**Parco Regionale delle Alpi Apuane
Ufficio Pianificazione Territoriale**

**Provvedimento Autorizzatorio Unico Regionale
(art. 27 bis del Dlgs 152/2006)
Pronuncia di Compatibilità Ambientale
n. 06 del 21 aprile 2026**

Progetto di coltivazione della cava "Borra Larga"

PROGETTO DI COLTIVAZIONE DELLA CAVA Borra Larga
Rapporto interdisciplinare

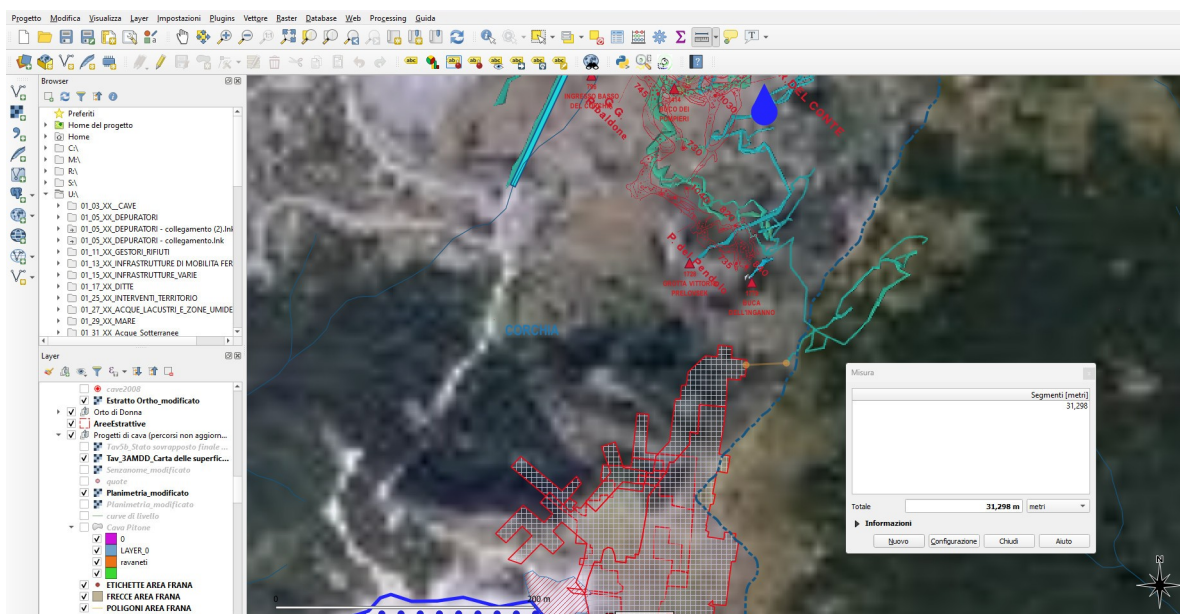
Come segnalato dalla FST e dall'unione dei Comuni, la galleria Nord-est andrà a trovarsi nelle vicinanze delle gallerie più a sud finora esplorate dell'Antro del Corchia. Tali aspetti non sono di stretta competenza di questa Agenzia, ma si evidenzia che lo sviluppo delle cavità ipogee rappresenta senz'altro una via preferenziale di trasmissione di eventuali inquinamenti nelle acque sotterranee. Si ritiene pertanto che sia importante valutare se e quanto il presente progetto possa interferire con il sistema di circolazione idrica sia superficiale che sotterraneo. L'Antro del Corchia è oggetto continuo di esplorazioni e attualmente lo sviluppo dei rami conosciuto si estende per oltre 60 km. Dal sito della Federazione Speleologica della Toscana è possibile accedere alla versione più aggiornata del rilievo. Dal rilievo estratto dalla mappa 3d, la distanza in pianta fra l'estensione della galleria prevista nel settore nord-est della cava e i rami più a sud dell'Antro (ramo Calenzano-Pendolo) risulta di circa 30 m. Si ritiene

Si rileva inoltre che lo sviluppo della galleria d Nord-est porterebbe gli scavi a non grande distanza in pianta, circa 65 m, dal ramo denominato Pendolo-Pelovsek caratterizzato dalla presenza di deposizioni di aragonite nella tipica forma coralloide, ampiamente descritta in un articolo sulla rivista Talp n. 38. Il semplice accesso a tali gallerie è fortemente limitato per le particolari condizioni che hanno portato la deposizione molto rara di tali formazioni mineralogiche. La stessa galleria nord si estenderebbe fino a poca distanza dalle propaggini meridionali del sistema carsico dell'Antro del Corchia in base agli ultimi rilievi in 3D pubblicati sul sito della FST.

La distanza fra la galleria nord e i rami denominati "Calenzano Pendolo" dell'Antro, che peraltro sono ancora in fase di esplorazione, risulterebbe di circa 30 m (vedi estratto cartografico).

Si rimanda la valutazione all'Autorità competente relativamente ad una eventuale limitazione dell'escavazione della galleria nord volta a tutelare le gallerie più a sud del complesso carsico dell'Antro del Corchia.

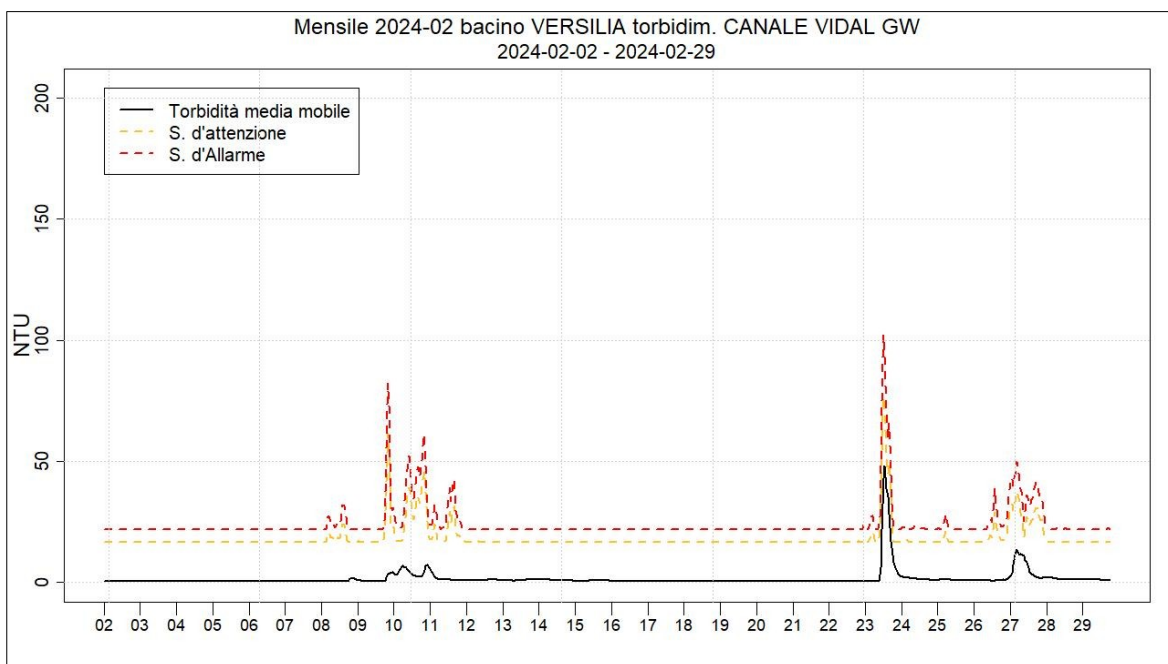
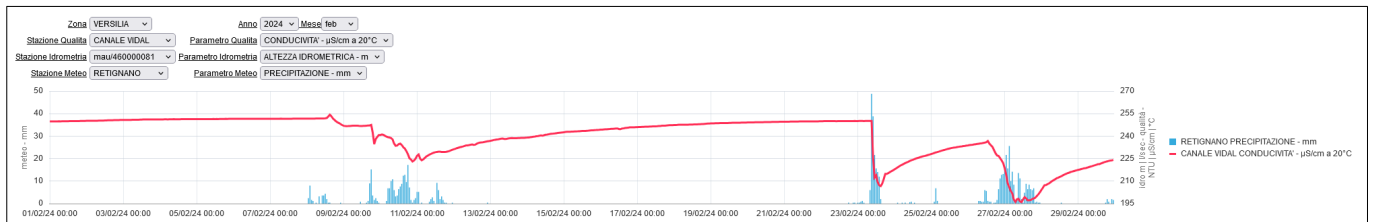
Nel PGRE si fa cenno a un monitoraggio "eseguito in accordo con la Federazione Speleologica Toscana". Gli esiti delle misurazioni sono pervenuti a questo Dipartimento con nota prot. 16981 del 29/02/2024 trasmessa direttamente dalla FST. I dati trasmessi sono commentati in un elaborato presente nella documentazione integrativa. In particolare si rileva che sono presenti alcune incongruenze come ad esempio che la distanza fra la galleria nord della cava e il sistema carsico dell'Antro del Corchia è allo stesso tempo non sufficiente e sufficiente a garantire l'assenza di interferenze.

I dati rilevati nel corso del monitoraggio, che si è protratto fra il febbraio 2023 fino al febbraio 2024, sono commentati nell'elaborato delle integrazioni allo studio del novembre 2021 (file "EAB_Integrazioni_geol_idrogeol_giugno24.pdf"). Sono stati rilevati i dati di fluorescina, rodamina e tinopal espressi in ppb, torbidità (NTU) e temperatura (°C) alla sorgente. Sono inoltre riportati anche i dati relativi alle precipitazioni dei pluviometri di Cardoso, Retignano e Terrinca della rete SIR.

I dati mostrano un andamento della torbidità crescente da valori iniziali nel febbraio 2023 di 30

NTU fino a valori superiori a 100 NTU con brusche variazioni sia in aumento che in diminuzione che non sembrano legate agli eventi meteorici, ma potrebbero piuttosto essere dovuti a malfunzionamento della sonda come del resto ipotizzato anche dal consulente. Nella stessa relazione a pag. 7 sono evidenziate tali perplessità sul corretto funzionamento della sonda con riferimento al sistema di pulizia e/o calibrazione. Si fa riferimento anche a due RdP su campioni prelevati presso la sorgente nel maggio 2024 che forniscono valori inferiori a 1 NTU.

Come del resto evidenziato anche nella stessa relazione trasmessa, i dati non sembrano essere del tutto attendibili.
